【確認事項1】カプセルの密封性（気密性）はどのように確保されるのか説明すること。（蓋の穴とキャップの関係も含む。）また、計装プラグが試験燃料破損時の衝撃に耐える仕様になっているかについて説明すること。

【確認事項2】 弾性設計と弾塑性設計の対象部位の選定の考え方を説明すること。また、中性子吸収を減らすため、カプセルをできるだけ薄くするように、当該部位に弾塑性設計を適用しているのでしょうか。

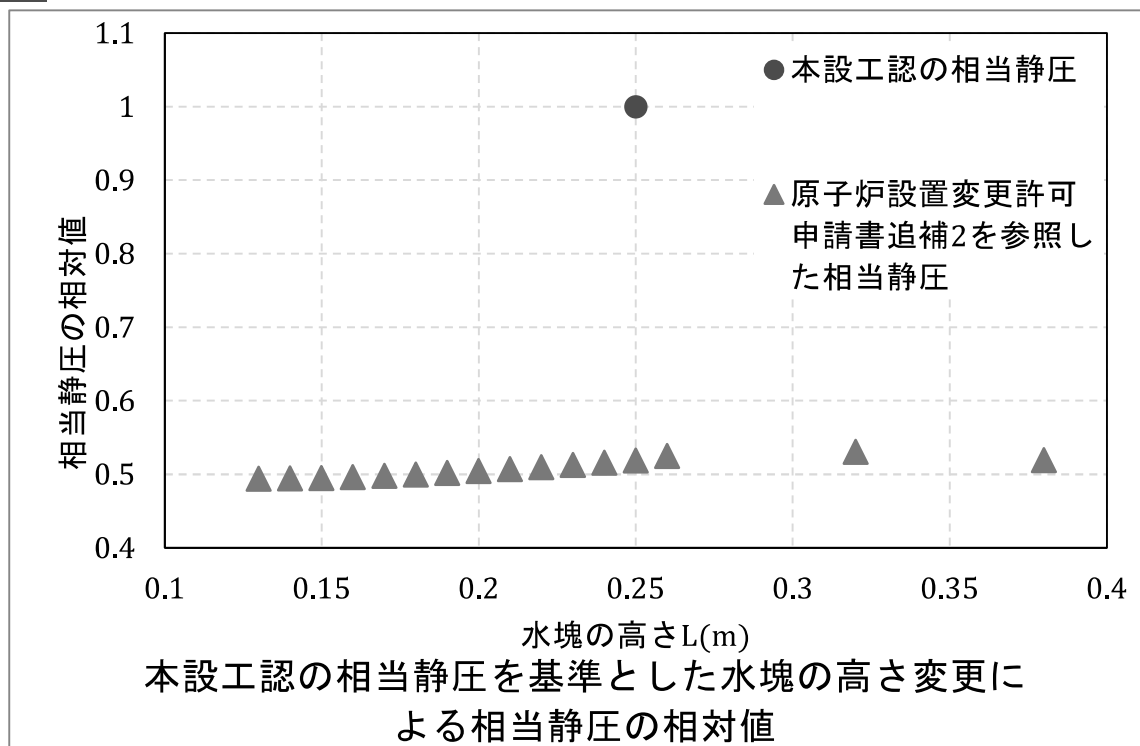
【確認事項3】カプセル内の水位が水撃力の解析結果に及ぼす影響について説明すること。(設置変更許可申請書添付書類8に「カプセル内水面上の空気等の気体の圧縮を考慮し得るものとする」との記載あり。)
水塊高さ0.25mでPmが最大となる理由について説明すること。

本設工認では、カプセル内の水位は水塊の高さが0.25mとなる高さ、水撃力の作用時間は0.33msで評価をしている。

追補*1に従えば水撃力と相当静圧換算係数の積によって求められる相当静圧は、0.25mよりも少ない水量に対しては小さくなるものの、0.25mより多い水量に対しては、ある量まで増加する。

追補によって評価した水撃力の相当静圧と本設工認で使用している相当静圧の相対値を図に示す。

図からわかるように、本設工認では、追補に示された相当静圧換算係数の最大値よりも相当に保守的な2を用いている。

したがって、水塊の高さの変化を考慮しても十分に保守的な評価となっている。

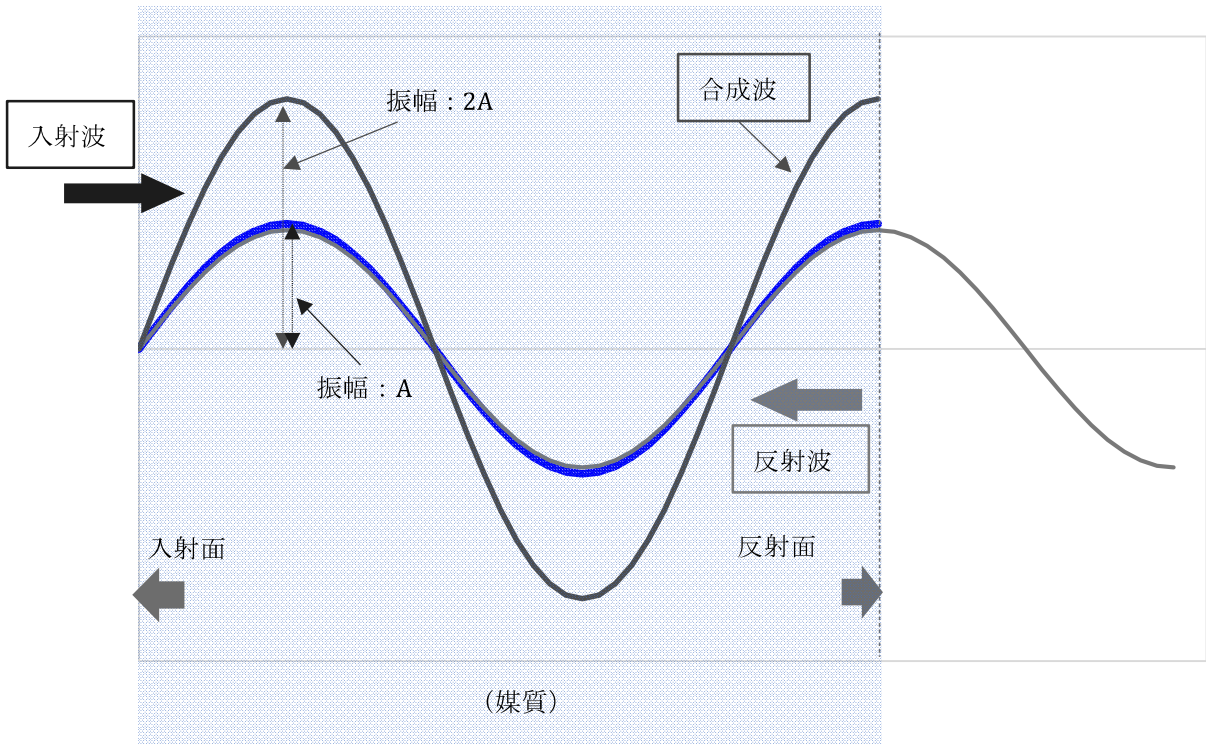
【確認事項5】水撃力の動的圧力を相当静圧に換算する際の換算係数を2倍としている理由及びその妥当性（理論的な最大値といえるか等）について説明すること。また、水撃力の換算係数2の入力波と反射波の具体的な説明をすること。

弾性波の概要を下図に示します。媒質に波を入射すると媒質の端で反射して戻ってきます。この入射する波を入射波と言い、反射する波を反射波と言います。反射の仕方は媒質の端が自由端か固定端かで異なりますが、同位相の波が反射する自由端反射では最大で2倍の波（カプセルでは圧力）になります。

図の左側が蓋下面、右側が蓋上面とすると、蓋下面から衝撃荷重が入射波（青線）として伝わり蓋上面で反射すると、自由端の場合、入射波と反射波の合成は赤線のような波形となります。

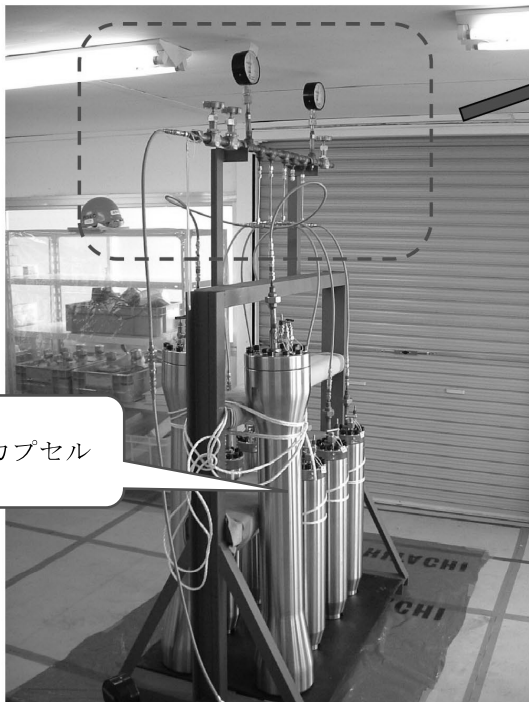
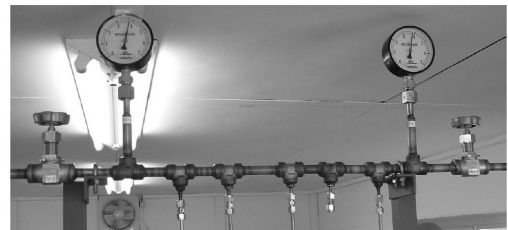
【確認事項6】検査時における15.9MPaの耐压試験について、どのような加圧装置や圧力計を使用して行うのかを説明すること。

耐压試験時は、組み上げたカプセルに水圧をかけられる系統を構成し、加圧ポンプを用いて加圧します。これまでのカプセルの耐压試験では校正されたブルドン管タイプの圧力計を使用しています。圧力計は、規定試験圧力の1.5～3.0倍までの目盛りのもを2台使用します。

過去の使用前検査で実施したXII-I型大気圧水カプセルの耐压試験時の写真を以下に示します。

圧力計：ブルドン管タイプ

加圧ポンプ：ハンドルを上下に動かすことでタンクの水をカプセル側に供給し加圧する。

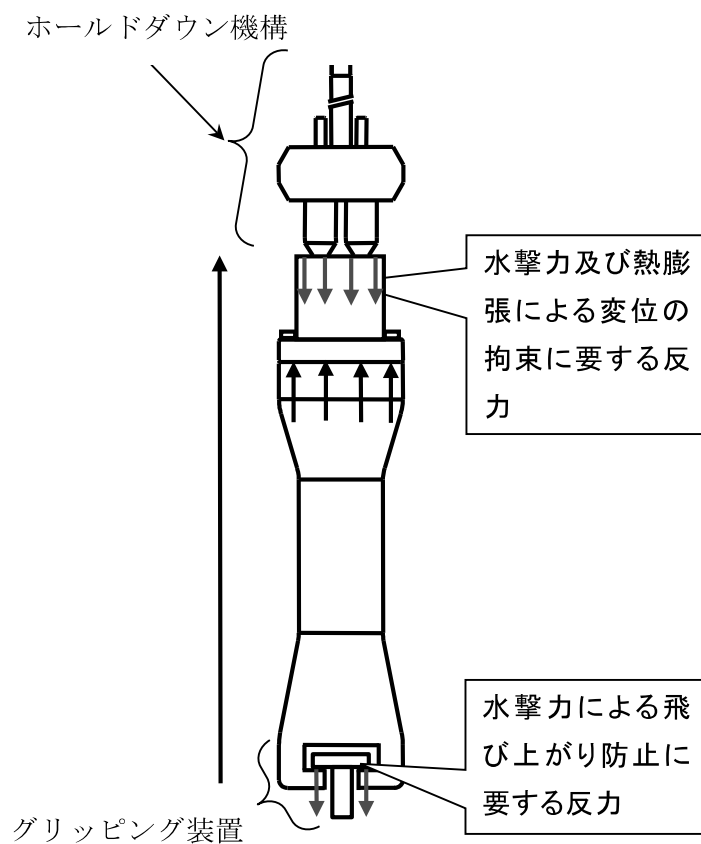
【確認事項8】カプセルの具体的な実験条件・仕様について説明すること。

また、許容実験条件(有効破壊エネルギー)に与える濃縮度、発熱量の影響を説明すること。

また、最大有効破壊エネルギーは、最大実験条件の発熱量及び燃料重量並びに許可書に記載されているカプセル設計用最大転換率線図から求めた機械的エネルギー転換率を用いて算出する。

上記の式から、発熱量は有効破壊エネルギーに影響するが、濃縮度は有効破壊エネルギーに影響しない。

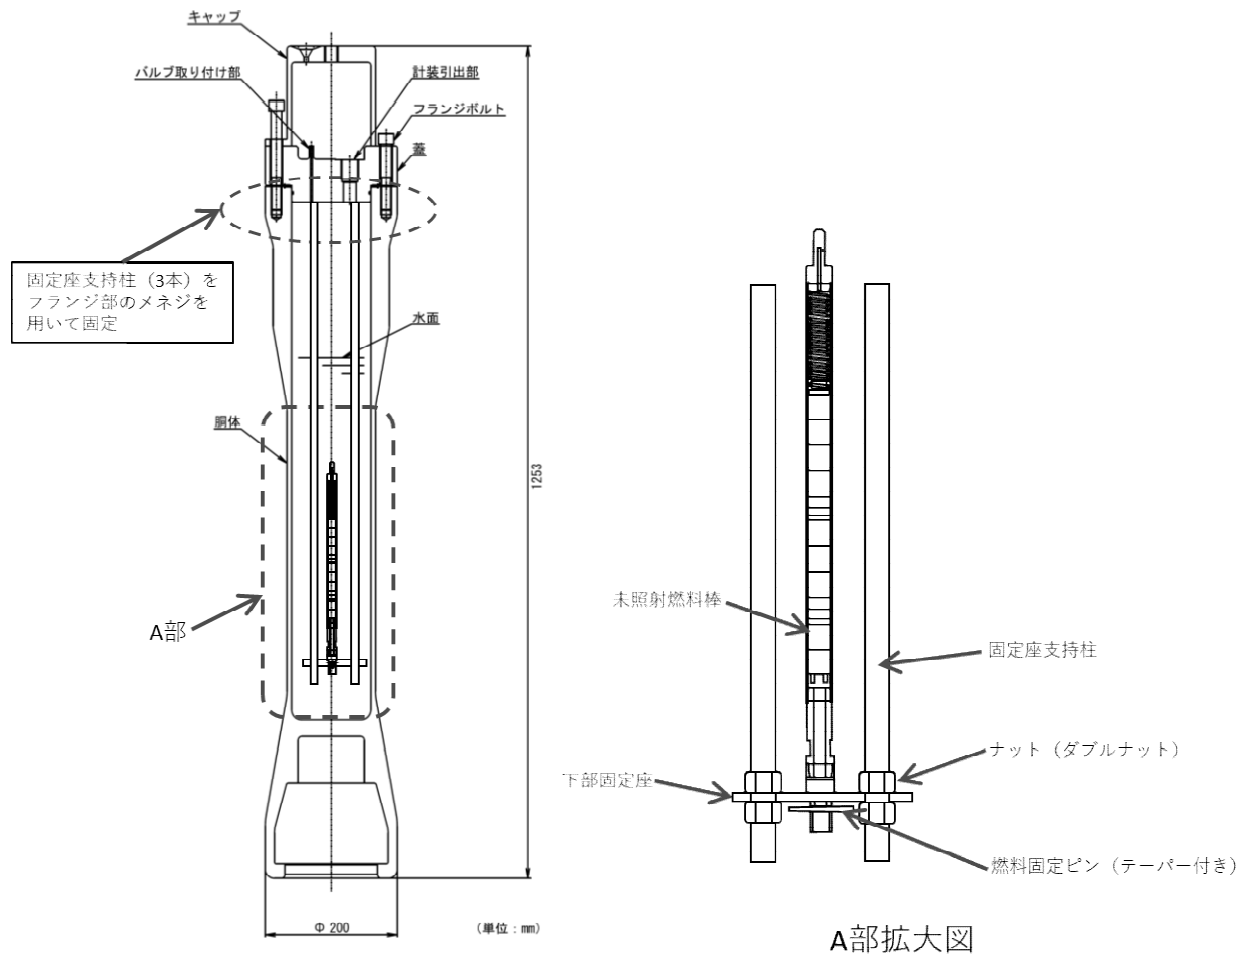
再使用可否の判断基準及びそれにかかわるカプセルの変形量の測定方法について説明してください。

カプセルの再使用については、原子力科学研究所原子炉施設保安規定に再使用点検の管理基準が定められており、組立前に寸法検査を行い、管理目標値である永久変形量 0.2%を超えていないことを確認している。

測定方法は、下部要領に定めており、カプセルを測定するための専用装置^{*1}により胴部寸法(円周方向及び軸方向)の測定を行い、初期値からの変形量が 0.2%以下であることを確認している。

Fig. 3.5.8 Transient Data of Reactor Power, Integrated Reactor Power, Capsule Internal Pressure, Water Column Velocity and Cladding Surface Temperature in Test No. 111-30

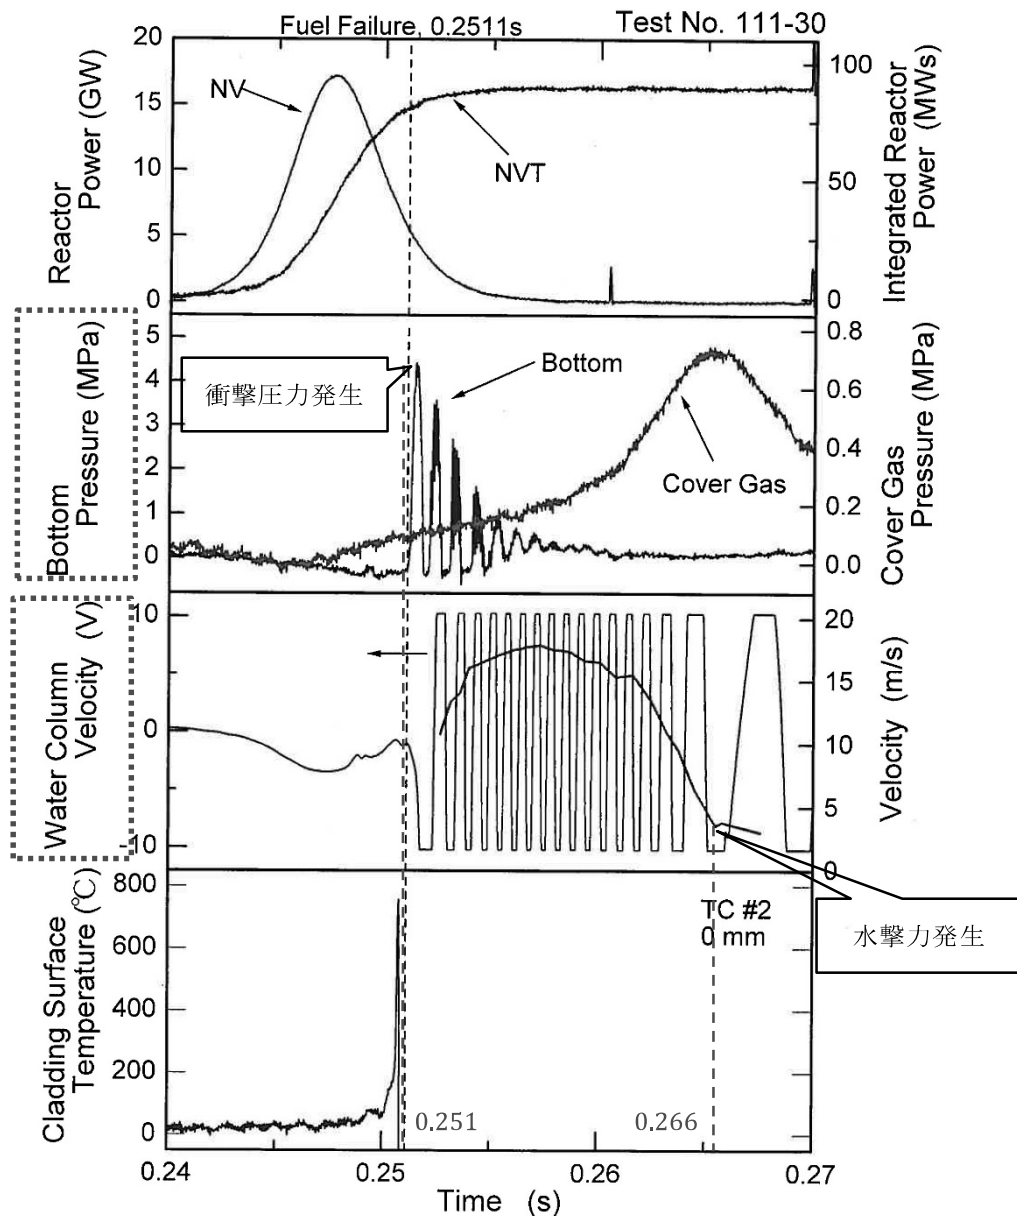
【確認事項 1 3】 衝撃圧力と水撃力の発生時刻が 5 ms 違うことを説明すること。

過去に行った実験の測定データを示す。

Bottom Pressure が衝撃圧力を Velocity が水塊の速度を表している。
水塊の速度が急激に低下しきった時刻が、水塊が上限に達した時刻に当たる。
当該実験では衝撃圧力と水撃力の発生時間の差は 15ms であった。
